Rijkswaterstaat Zeeland, projectbureau Zeeweringen

Datum 23-4-2012
Onderwerp inrichting schor Stavenisse na werkzaamheden project Zeeweringen
Behandeld door [redacted]
Ons kenmerk SBZ2012-881
Uw kenmerk -
Bijlagen 8

TCFrichting schor Stavenisse na werkzaamheden

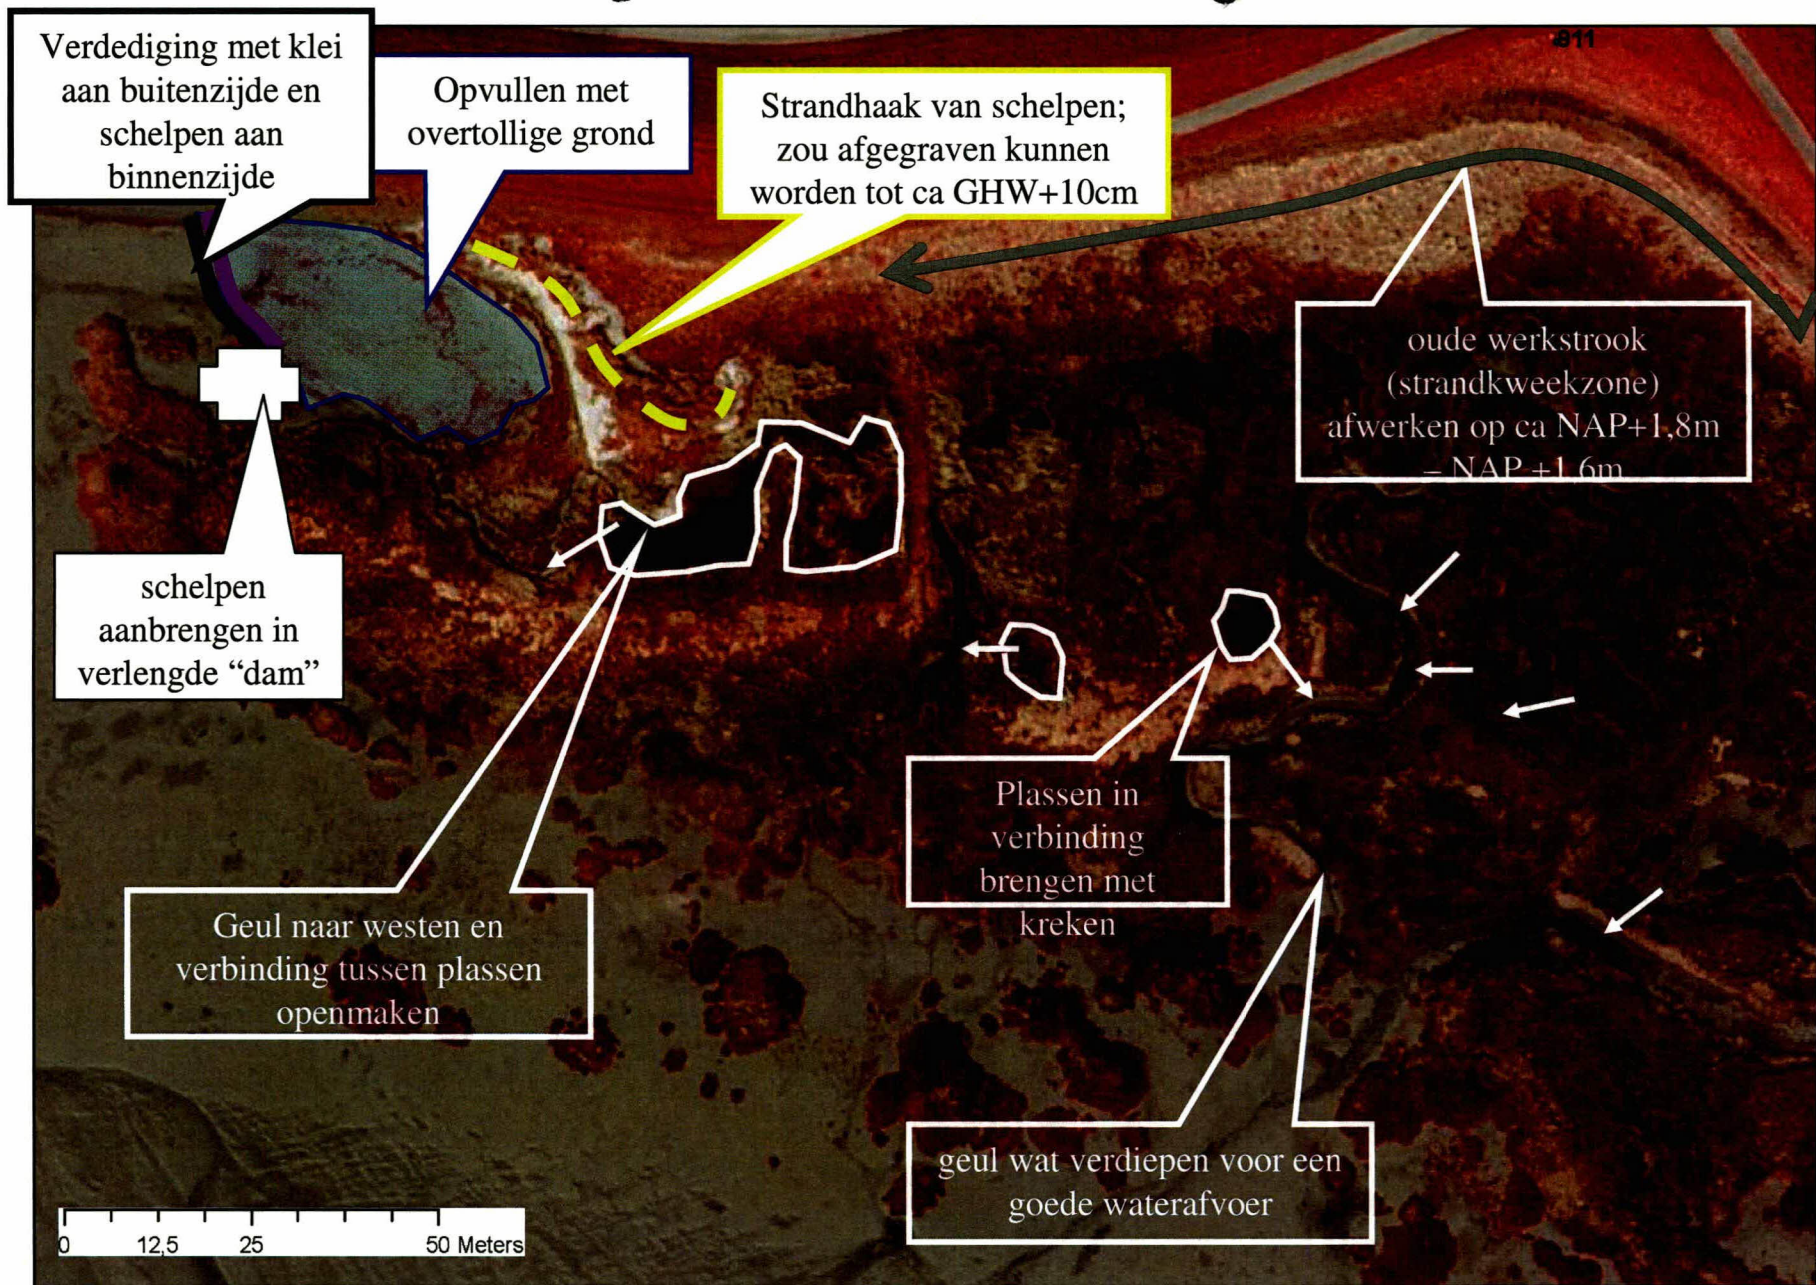
In het westen wordt overtollige grond aangebracht, voorzien van een rug van klei aan de buitenzijde en schelpenrijke grond aan de binnenzijde. Grondaanvulling tot een hoogte van gemiddeld GHW + 10cm. Enige variatie in hoogte is prima, en een kleine kreek naar de kreek aan de zuidzijde is nodig ivm afwatering. Die kreek aan de zuidzijde moet open blijven omdat hij een belangrijke afwatering is voor het schor erachter (oa voor de te ontwateren putten oost van de opvulling).

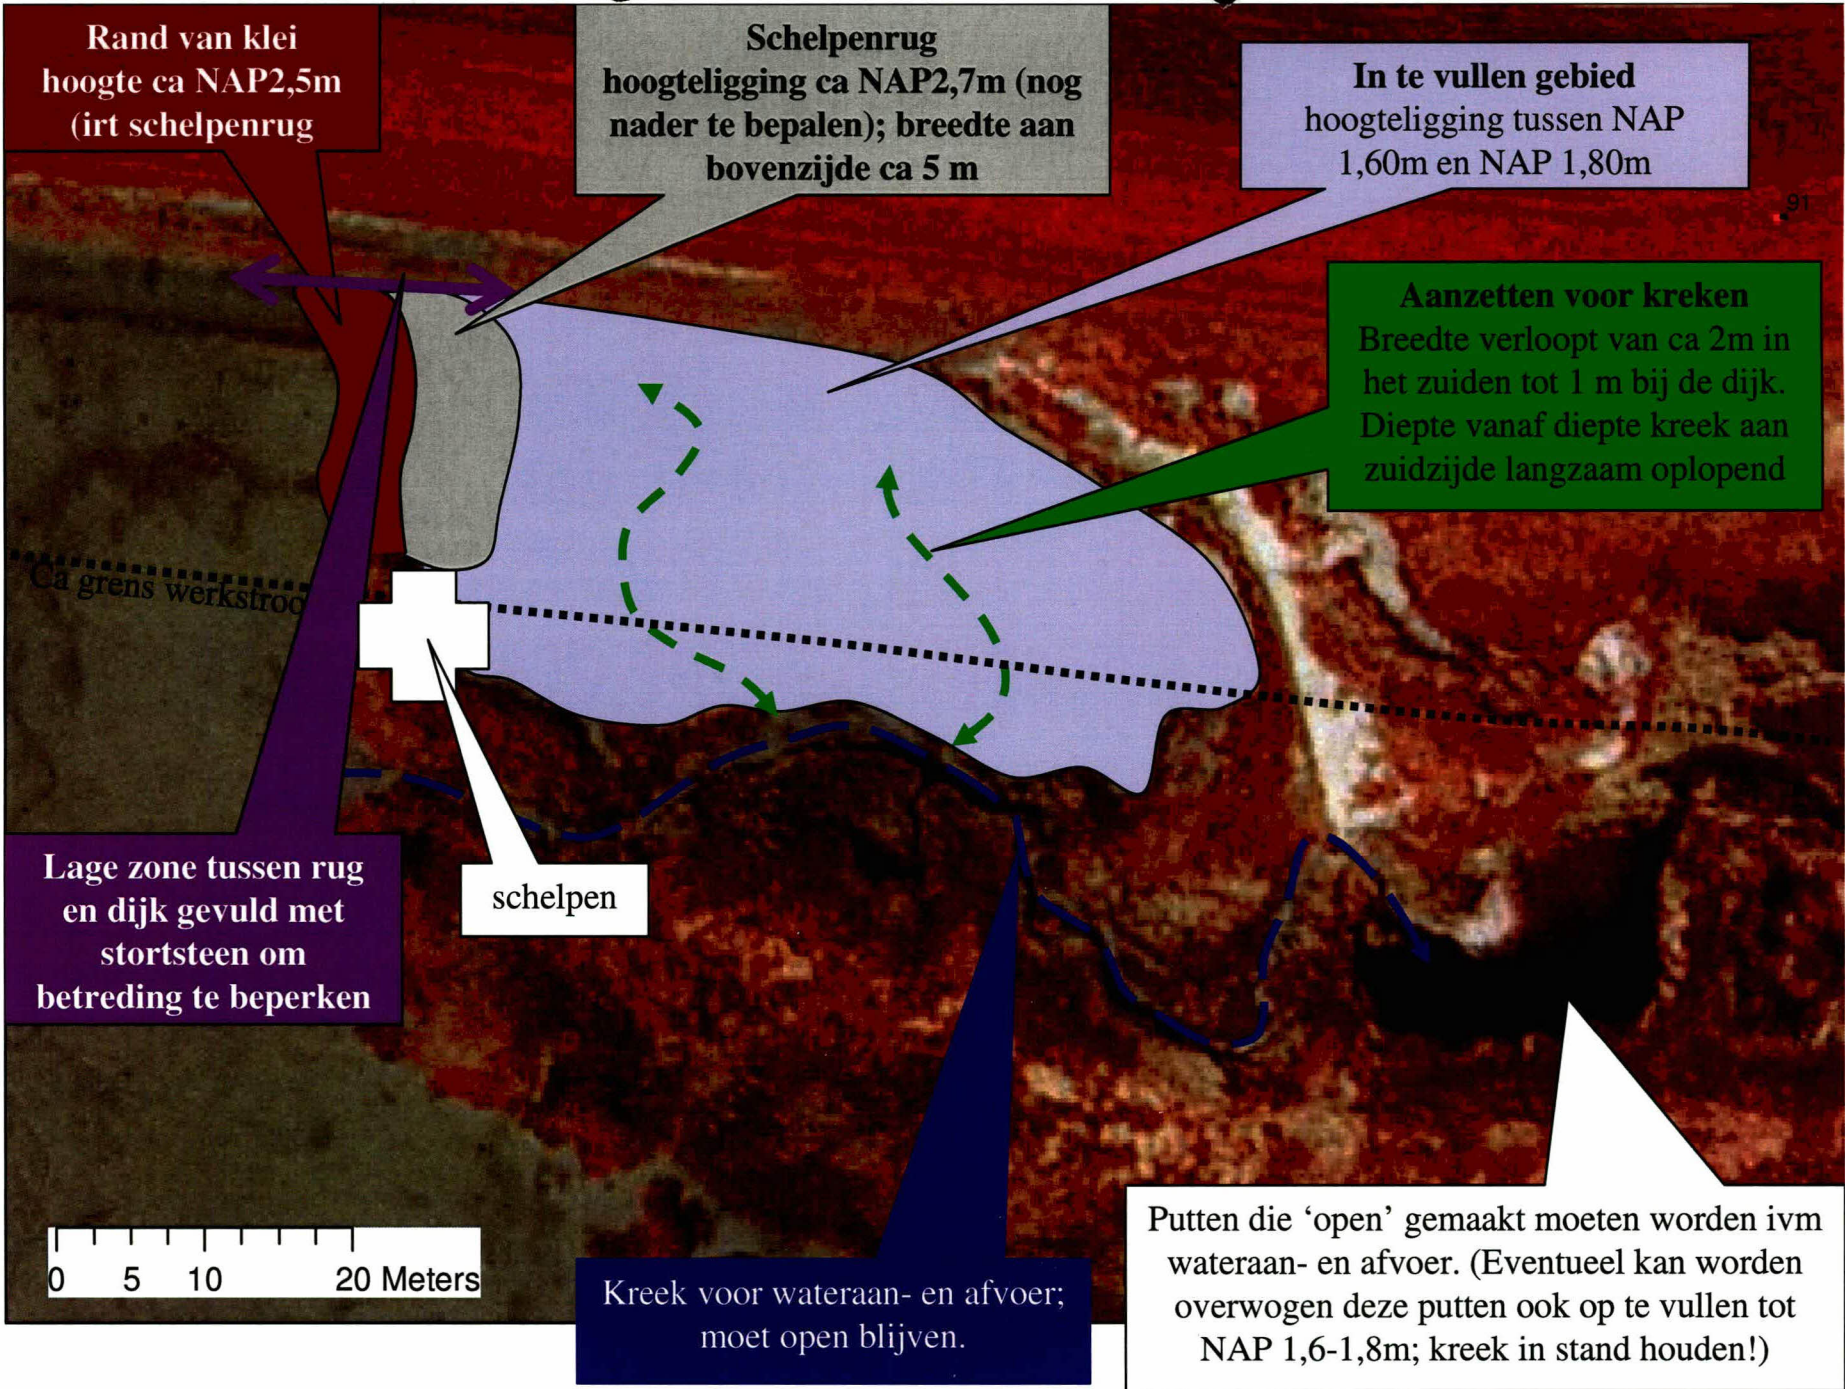
Tussen dam en kreek zuid hiervan wordt een "schelpenbult" aangelegd tbv kale grondbroeders (mn bontbekplevier) Het verdient aanbeveling om tussen rug en dijk een strook "stortsteen" aan te brengen om betreding te bemoeilijken. In de opvulling kan zich weer vegetatie ontwikkelen en op de rug kan wellicht gebroed worden. De aanwezigheid van klei aan de buitenzijde zorgt ervoor dat eventuele jonge vogels naar het slik kunnen om te foerageren.

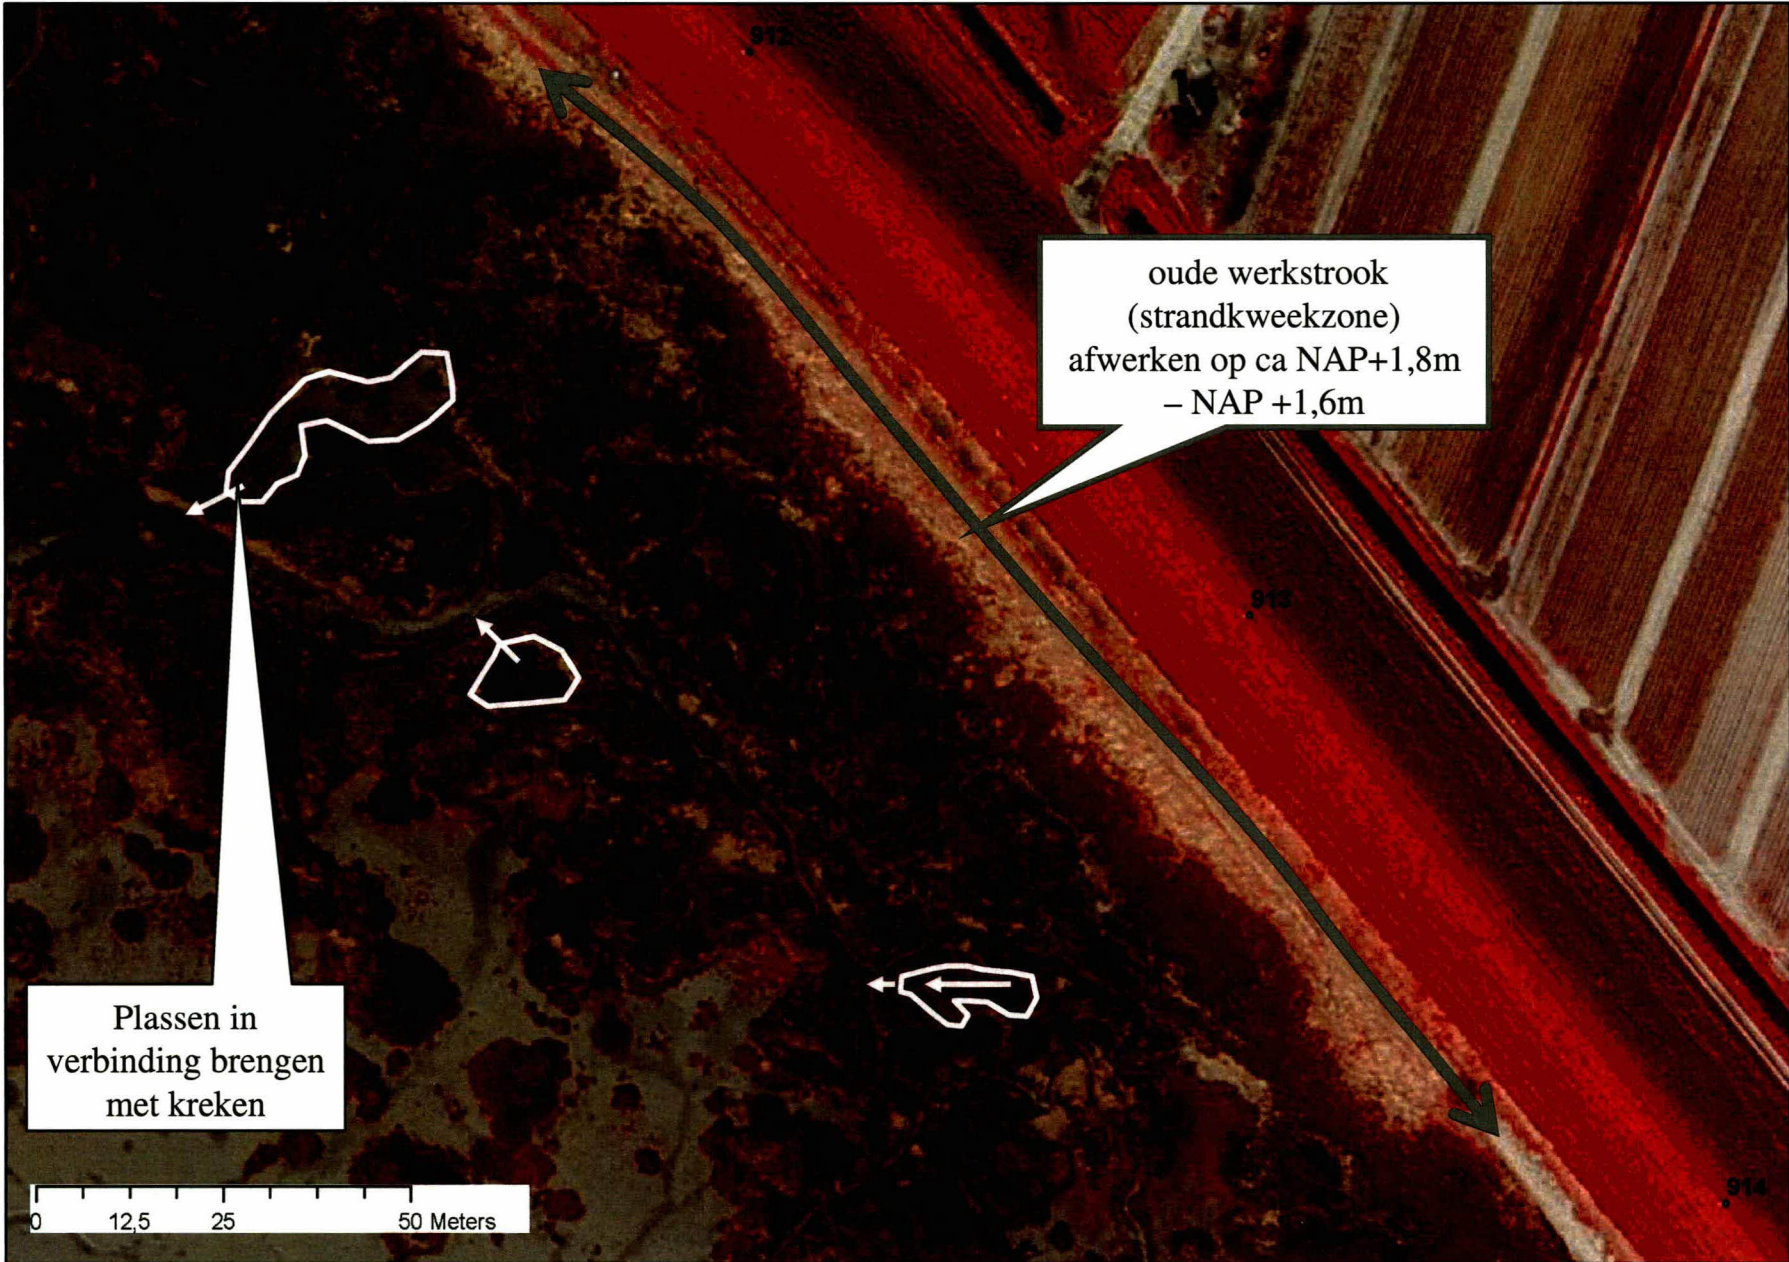
De oude werkstrook, die nu op diverse plaatsen hoog is en alleen strandkweek bevat, moet na afloop lager worden afgewerkt op een hoogte tussen ca NAP1,6m en 1,8m. Hier mogen geen plassen blijven staan, zodat er voldoende aansluiting op de kreken in het schor moet zijn.

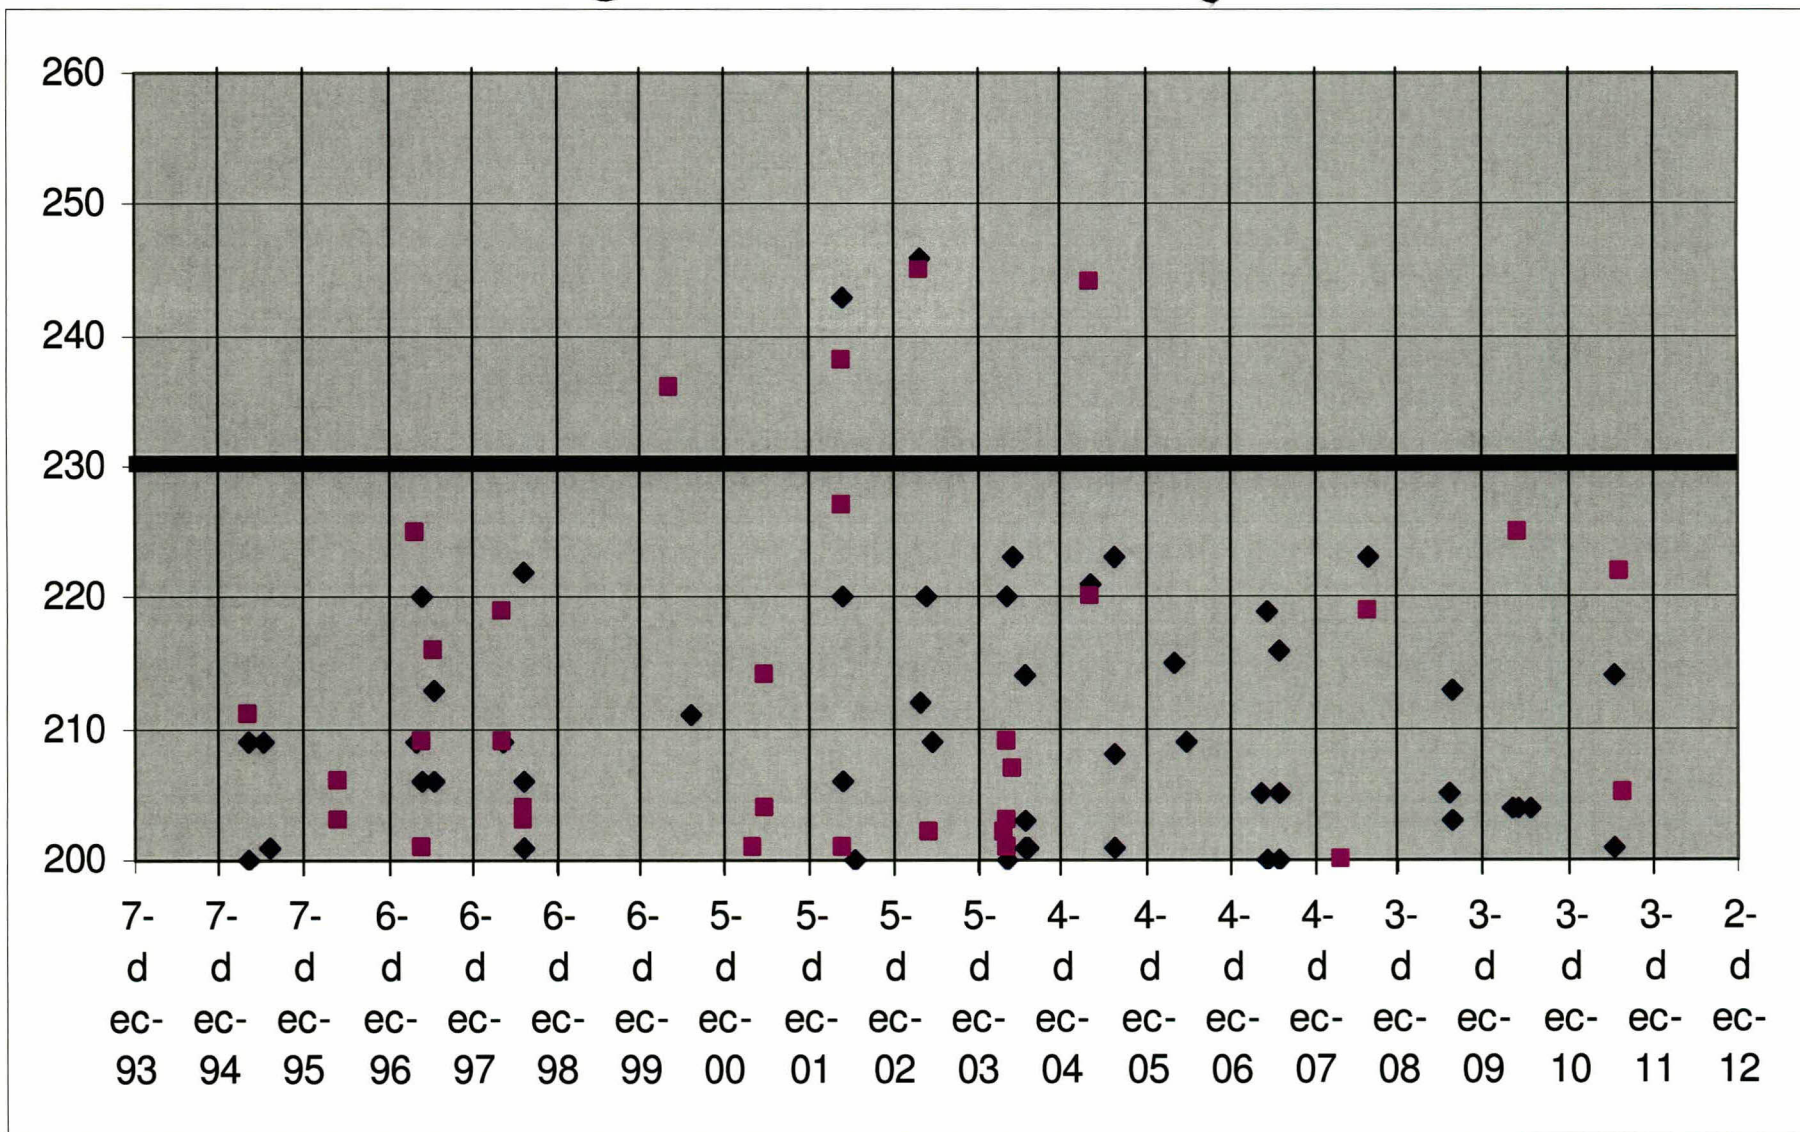
oude werkstrook
(strandkweekzone)
afwerken op ca NAP+1,8m
- NAP +1,6m

Plassen in
verbinding brengen
met krekken

Opgetreden hoogwaterstanden Stavenisse april – juli 1995 t/m 2011

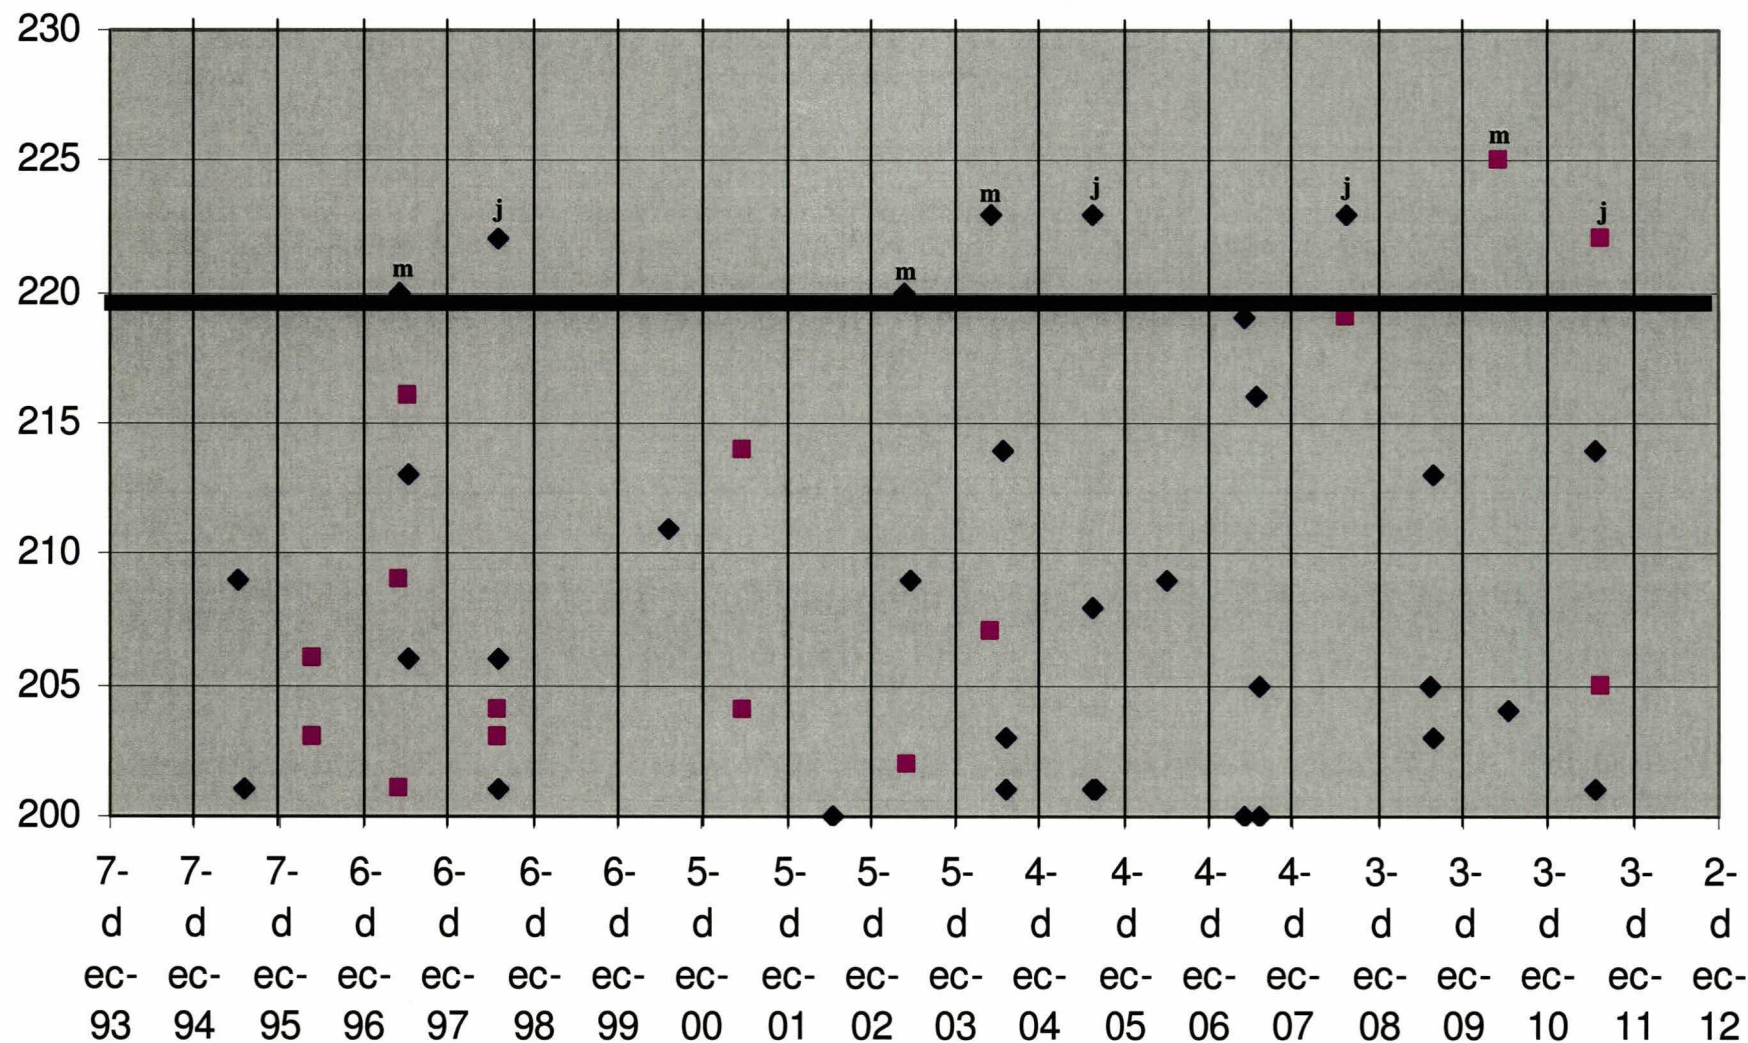
Hieruit blijkt dat een hoogwaterstand van NAP +2,3m 4 maal in 15 jaar wordt overschreden, alle in april.

Hieruit blijkt dat een hoogwaterstand van NAP +2,2m 8 maal in 15 jaar wordt overschreden en 2 maal net gehaald.

Gebaseerd hierop ben ik geneigd om een hoogte tussen NAP +2,25 - 2,3m als voldoende te beschouwen voor het broedgebiedje.
